SUPERSTRADA A PEDAGGIO PEDEMONTANA VENETA

VARIAZIONE PROGETTUALE
DAL KM 11+190.00 AL KM 17+000.00

Modifica delle fasi di scavo della Galleria Naturale Malo - Motivazioni della modifica alla cantierizzazione approvata

MOTIVAZIONI DELLA MODIFICA ALLA CANTIERIZZAZIONE DELLA GALLERIA DI MALO

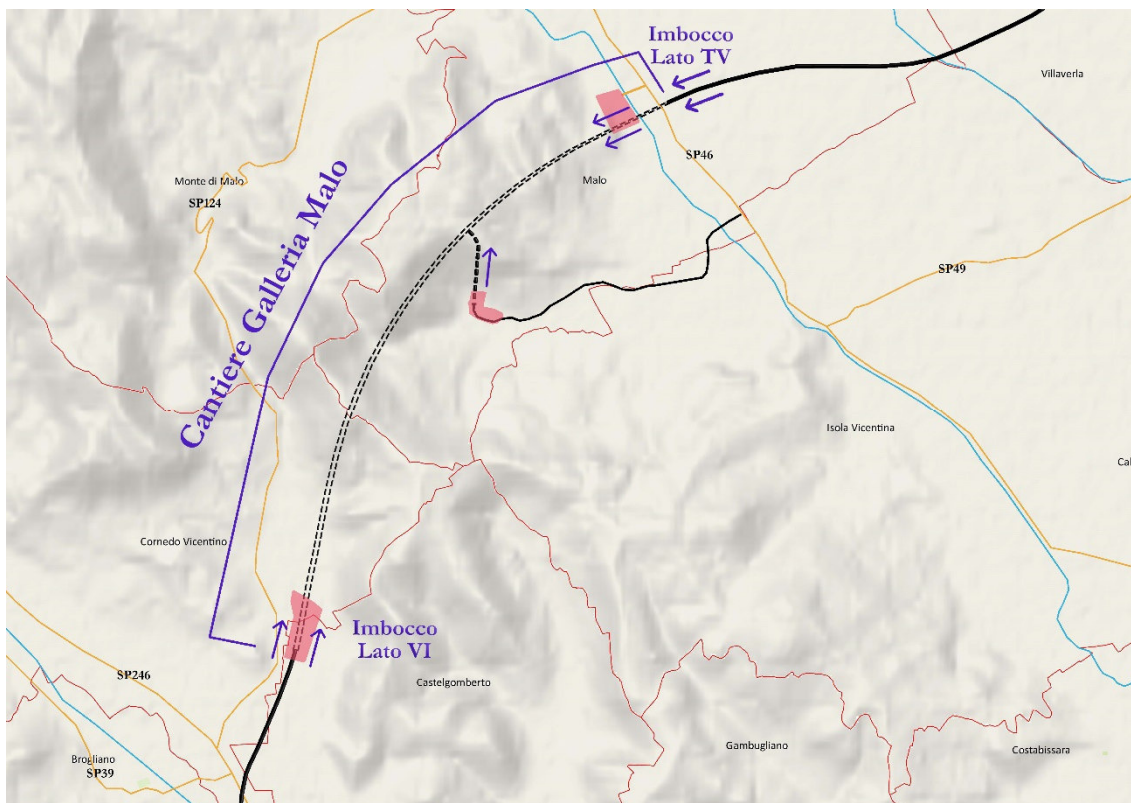
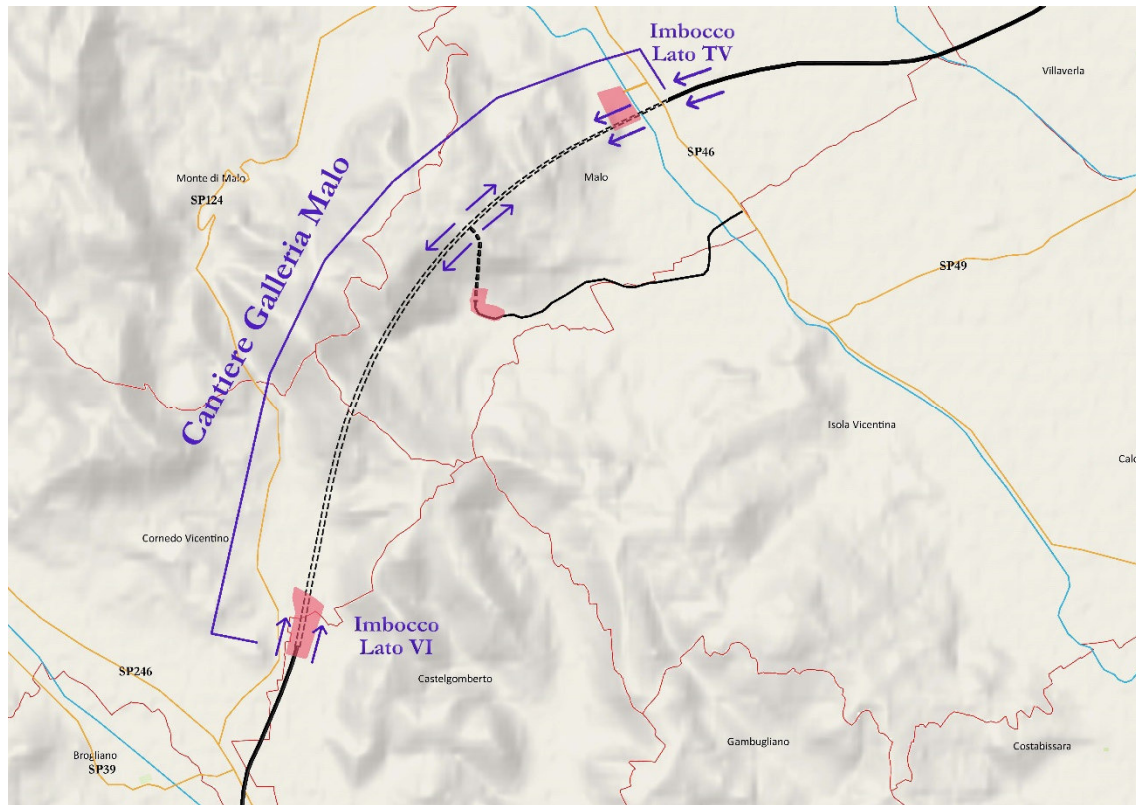
Quest'ultimo prevedeva che la galleria di Malo venisse realizzata, come da immagine in seguito riportata, a partire dai due imbocchi, su entrambi i forni, ed una galleria per i mezzi di emergenza, dotata anch'essa di apposita area di cantiere, da cui i mezzi potevano portare il materiale nei siti previsti attraverso l'utilizzo della viabilità di cantiere, evitando pertanto l'interferenza con i nuclei abitati e i centri di S. Tomio e Isola Vicentina, permettendo poi l'accesso alla SP 46.

Al fine di garantire il rispetto dei tempi di consegna previsti dall'opera, si propone di eseguire lo scavo della galleria Malo non solo dal fronte di accesso posto dal lato Vicenza, ma anche dai fronti aggiuntivi realizzabili in corrispondenza della intersezione con la finestra della Vallugana. Con questa proposta di cantierizzazione sarebbe possibile contenere i tempi di esecuzione dello scavo della galleria entro i limiti contrattuali (2020).

La proposta di modifica alla cantierizzazione consente di eseguire lo scavo della galleria di Malo non solo dal fronte di accesso posto al lato Vicenza (oggi sotto sequestro) ma anche dai fronti aggiuntivi realizzabili in corrispondenza dell'intersezione della finestra.

Con questa proposta di modifica alla cantierizzazione, come illustrato nell'immagine che segue, sarebbe possibile contenere i tempi di esecuzione dello scavo della galleria entro i limiti contrattuali (11 Settembre 2020).

L'oggetto della presente nota è la proposta di modifica alla cantierizzazione approvata, che non prevede la realizzazione di nuove opere e utilizza l'area di cantiere esistente posta all'uscita della galleria di emergenza e la viabilità di cantiere già realizzata, prolungandone esclusivamente l'utilizzo con i mezzi per il trasporto del materiale di scavo per ulteriori 20 mesi. Restano inalterate le tipologie di lavorazione nonché i siti di deposito previsti nel progetto approvato.

Si precisa in sintesi che tale modifica alla cantierizzazione non comporta la realizzazione di nuove opere e prevede l'utilizzo dell'area di cantiere posta all'uscita della galleria di emergenza e la viabilità di cantiere, e che i potenziali effetti legati a tale modifica saranno riconducibili all'aumento del numero di mezzi che percorreranno la viabilità di cantiere e un breve tratto della SP46 di circa 500/600 m.
